# Zakład Usług Kominarskich Daniel Okruch

Dotyczy: ul. Ziemowita 2/16

Przeprowadzono kontrolę przewodów kominowych w pionie kuchni w/w mieszkania.

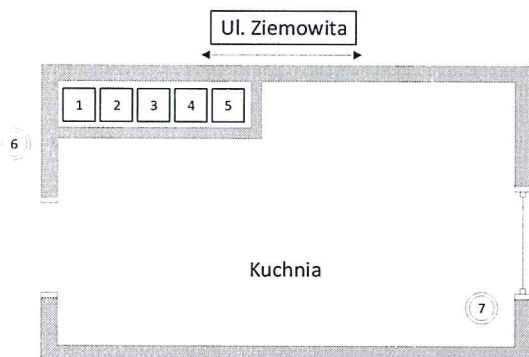
Przewody Nr 1 i 2 brak możliwości wykorzystania z uwagi na konstrukcję.

Kocioł c.o. gazowy kondensacyjny podłączyć do przewodu nr 3. Istniejący wkład należy wymienić na stalowy wkład w systemie powietrzno-spalinowym.

Brak wolnych przewodów kominowych do podłączenia wentylacji łazienki M-16. Należy zaprojektować i wyprowadzić przewód wentylacji łazienki (Nr 7) przez strych ponad dach.
